# Mémoire en réponse à l'avis de la MRAe en date du 21 mars 2023

Projet de création d'une centrale photovoltaïque au sol sur la commune de Bach dans le département du Lot (46)

Date : 24 juillet 2023

**FIGURE 1 : CARTE DU TRACÉ DE RACCORDEMENT DU PROJET, SOUS RESERVE DE LA PTF DU GESTIONNAIRE DE RESEAU ELECTRIQUE**

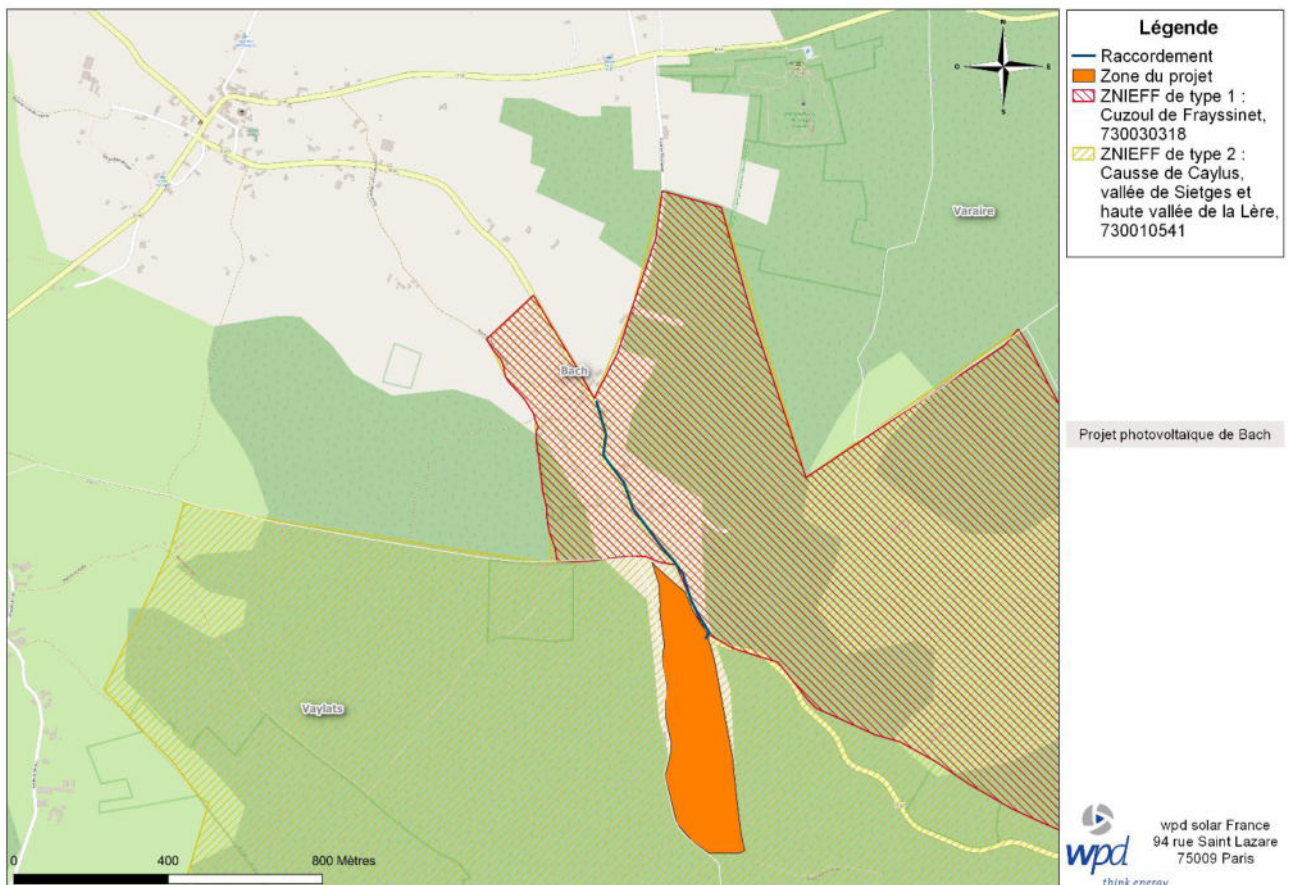
**La MRAe recommande d'expliciter le tracé du raccordement électrique et de compléter le dossier par une analyse de son incidence potentielle sur la biodiversité et les ressources en eau. Selon les résultats de cette analyse, la MRAe recommande d'intégrer les mesures d'évitement, de réduction ou de compensation appropriées.**

Le tracé prévisionnel de raccordement pour le projet de Bach est disponible à la page 35 de l'étude d'impact environnemental. Il est également re-précisé sur la figure ci-dessous (Figure 1). Il prévoit une liaison souterraine HTA de 0,7 km de la liaison souterraine HTA de propriété ENEDIS depuis le poste de livraison.

Le tracé de moindre impact est le suivant : le long de la départementale D22, vers le nord, sur 700 m jusqu'au hameau d'Escabasse.

La route départementale D22 intercepte une ZNIEFF de type 1 (Cuzoul de Frayssinet, 730030318) et une ZNIEFF de type 2 (Causse de Caylus, vallée de Sietges et haute vallée de la Lère, 730010541).

Les câbles électriques seront enfouis en accotement de voirie existante. Les travaux seront effectués à l'aide d'une trancheuse ou d'un soc.

La tranchée sera effectuée à environ 70 cm du bord de la route et sur une largeur d'environ 20 cm, pour une profondeur comprise entre 75 et 80 cm.

**FIGURE 2 : (A) LOCALISATION DU PROJET ET DES SOUS-TRAMES « PELOUSES SECHES » DU PNR DES CAUSSES DU QUERCY ET DU SCOT ET (B) DES MESURES D'EVITEMENT PRISES DANS LE CADRE DU PROJET**

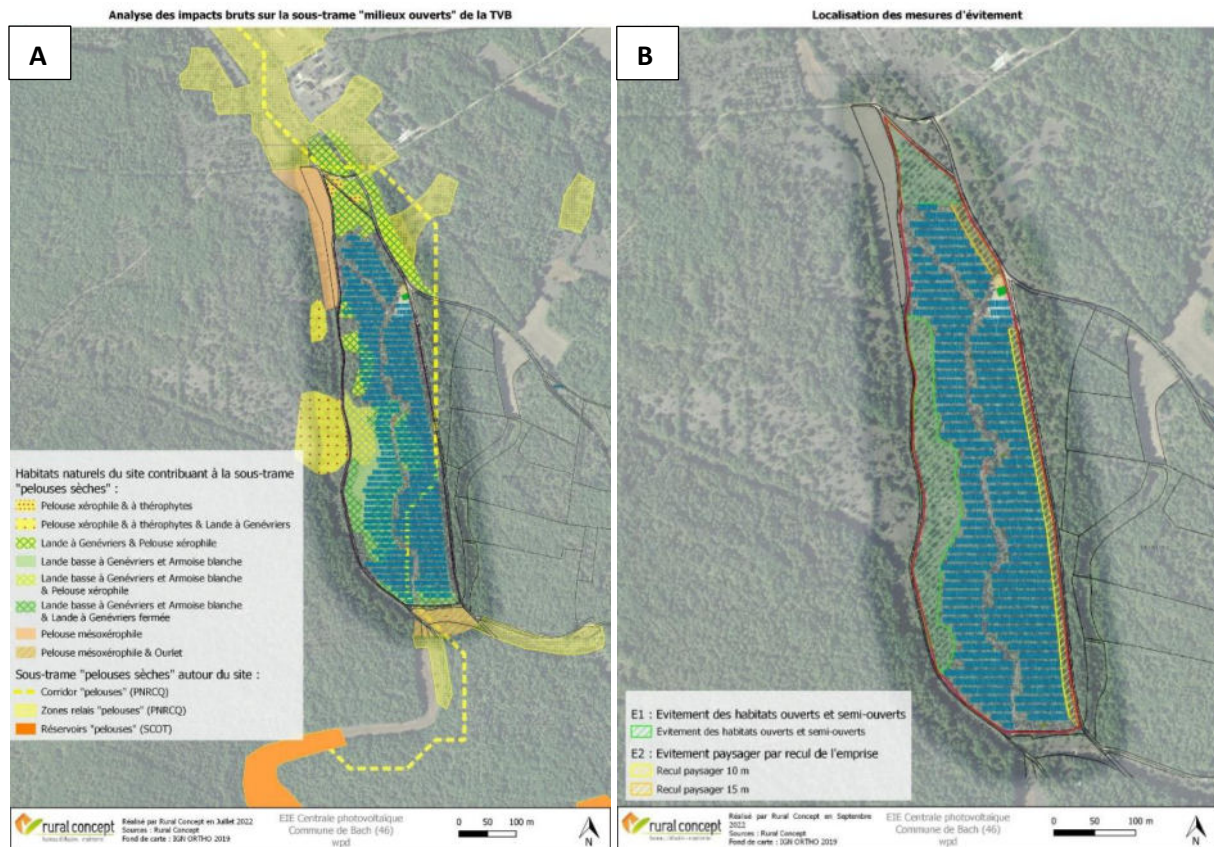
**En application de la démarche "Eviter, Réduire, voire Compenser", la MRAe recommande au porteur de projet de démontrer que le site retenu correspond, à l'échelle du périmètre du parc naturel régional des Causses du Quercy, à un site de moindre valeur écologique.**

Dans le cadre de l'étude d'impact environnemental, l'impact du projet sur les pelouses sèches a été évalué (cf. 9.1.4.4 Impacts bruts sur la trame verte et bleue (TVB), page 140). En effet, la sous-trame milieux ouverts du PNR des Causses du Quercy est identifiée comme prioritaire. Les prescriptions relatives à la prise en compte de la Trame verte et bleue sur le territoire du Parc sont pour les sous-trames prioritaires :

L'enjeu de cette sous-trame a été pris en compte dans la conception du projet, en évitant d'implanter des panneaux photovoltaïques sur les habitats naturels contribuant à cette sous-trame au niveau de la pointe nord du site et en évitant une partie de ceux au niveau du versant ouest et sud. Ainsi 1,4 ha sur le versant ouest seront évités et préservés (cf. Figure 3.B extraite de l'étude d'impact). De plus, cette bande ouest, incluse dans le projet, mais libre de structure (absence de panneau, piste ou bâtiment technique) bénéficiera d'un entretien ce qui participera au maintien de l'habitat ouvert sur cette zone et permettra d'éviter son enrichissement.

Les habitats naturels contribuant à cette sous-trame sur le site et sur lesquels une implantation photovoltaïque a été maintenue sont des habitats de lande basse et de pelouse ou lande basse en mosaïque avec de la lande haute à Génévriers. Leur niveau de fermeture est relativement avancé ce qui dégrade à priori d'ores-et-déjà leur fonctionnalité pour cette sous-trame.

**Les impacts résiduels sur les milieux ouverts sont jugés négatifs faible (travaux) à très faible (phase exploitation) compte tenu des mesures environnementales qui seront prises.**

**FIGURE 4 : LOCALISATION DES OBSERVATIONS D'ESPECES DE FLORE PRESENTANT UN STATUT DE PATRIMONIALITE**

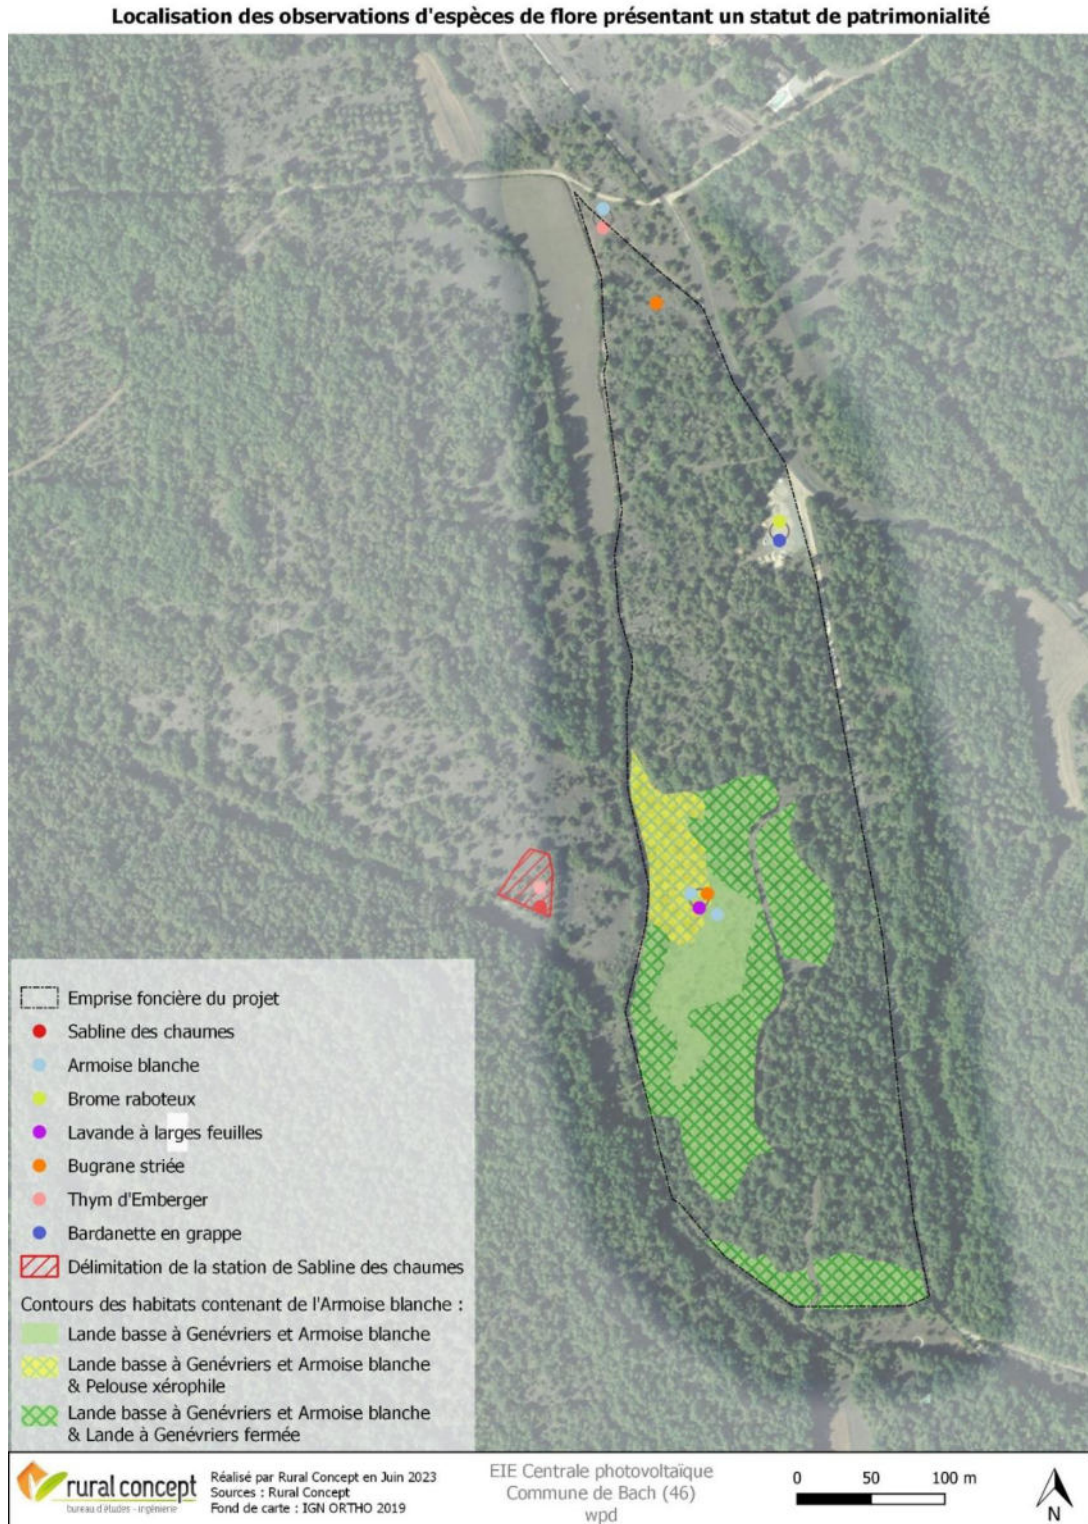
**Aucune espèce de flore protégée n'a été observée sur l'emprise foncière du projet.** La Sabline des chaumes, seule espèce protégée recensée lors des inventaires, n'est présente qu'en limite d'aire d'étude rapprochée (voir carte en Figure 83 de l'étude d'impact). **Précisions ici que la Lavande à larges feuilles figure dans l'article 5 de l'arrêté du 30 décembre 2004 relatif à la liste des espèces végétales protégées en région Midi-Pyrénées complétant la liste nationale, elle est donc protégée seulement dans le département du Gers et pas dans le département du Lot, raison pour laquelle elle n'est pas mentionnée comme protégée ni à l'échelle de la région ni du département dans la présente étude.**

**Aucune espèce de flore protégée n'a été observée sur l'emprise foncière du projet. Les espèces mentionnées dans l'avis de la MRAe (Lavande à larges feuilles, Armoise blanche, Bugrane striée, Thym d'Emberger et Bardanette en grappe) présentent bien un statut de patrimonialité et ont été**

PHOTOMONTAGE du projet - VUE 4

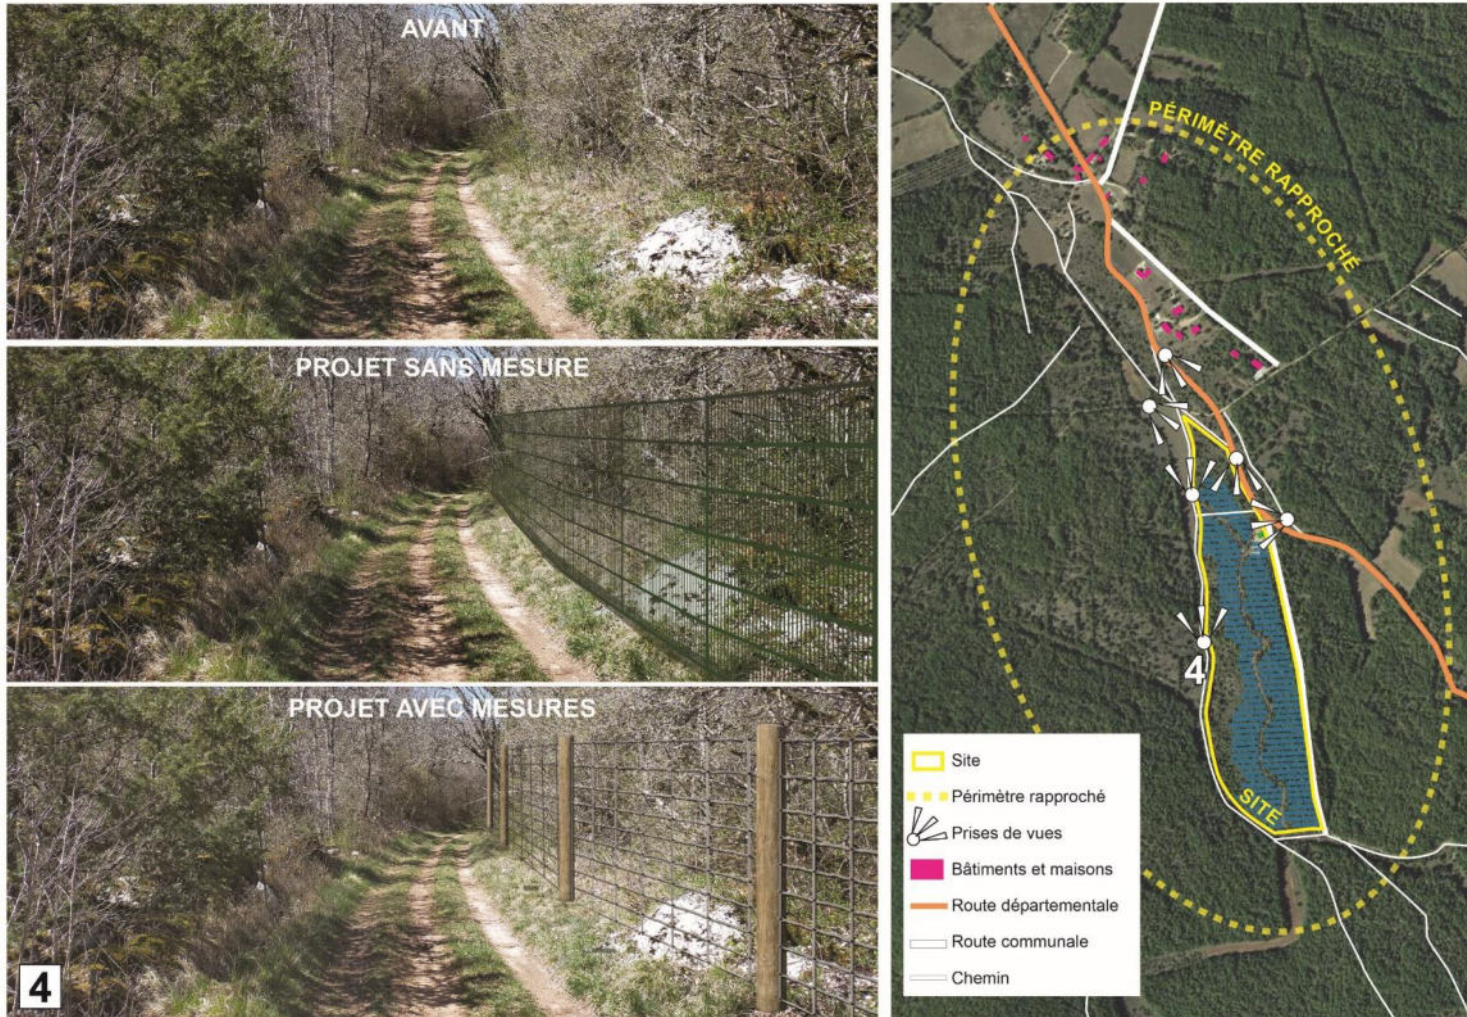
Le dossier précise que la zone potentielle d'implantation est entourée de boisements qui jouent un rôle d'écran végétal et limitent les vues sur le projet. Des photomontages sont inclus dans le dossier et démontrent l'absence de covisibilités depuis le patrimoine protégé. Les boisements en lisière de la parcelle d'implantation seront évités (mesure E2) ; ce qui permettra de maintenir cet écran végétal pour les perceptions immédiates. Des mesures d'intégration paysagère pour l'entrée du site, la clôture et les bâtiments techniques du projet sont également proposées (mesure R2). Des photomontages illustrant ces mesures d'intégration sont incluses dans le dossier. La MRAe considère que ces éléments sont suffisants.

Les premières implantations de panneaux photovoltaïques débutent au-delà des premiers grands arbres visibles en bordure de la prairie. Ainsi, les arbres bordant ce chemin en limite ouest du site ainsi que ceux présents sur la pointe Nord du site (conservés) masqueront le reste du site.
